2008年4月30日

東洋バルブ株式会社  
営業本部

## コアタイトバルブのモデルチェンジについて

### 【新旧製品の識別】

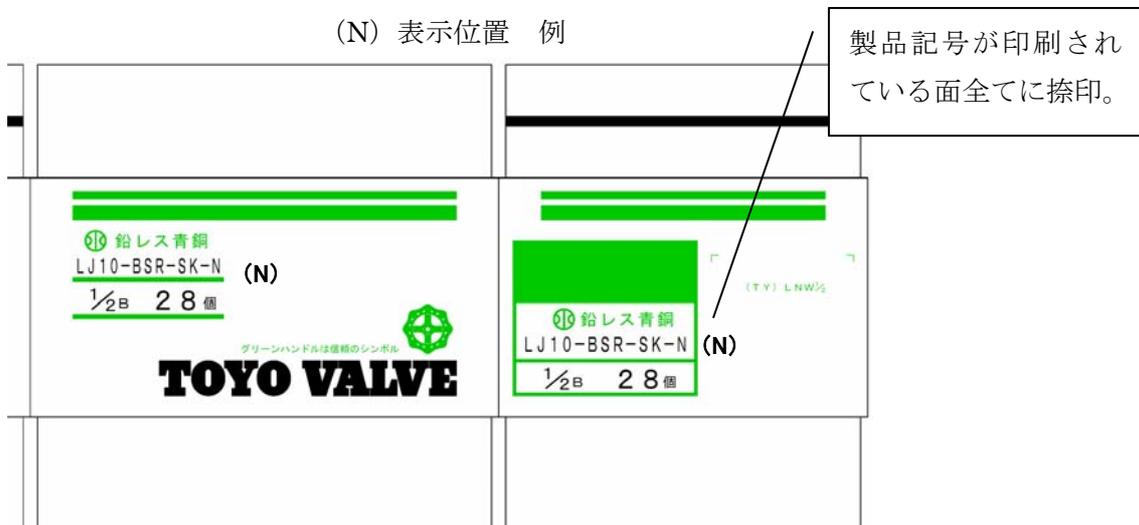
#### 1. 製品記号

製品記号の末尾に（N）追加する。

例：現行品 LJ10 BSR-SK-N 3/4 ⇒ 新型 LJ10 BSR-SK-N (N) 3/4

#### 2. 外箱・・・スタンプ又は、印刷で箱に表示

- ・（N）を中箱・外箱の製品記号が印刷されている面全てに表示する。
- ・（N）表示位置は製品記号の右側とする。
- ・（N）表示は2008年12月末までの生産分まで実施する。
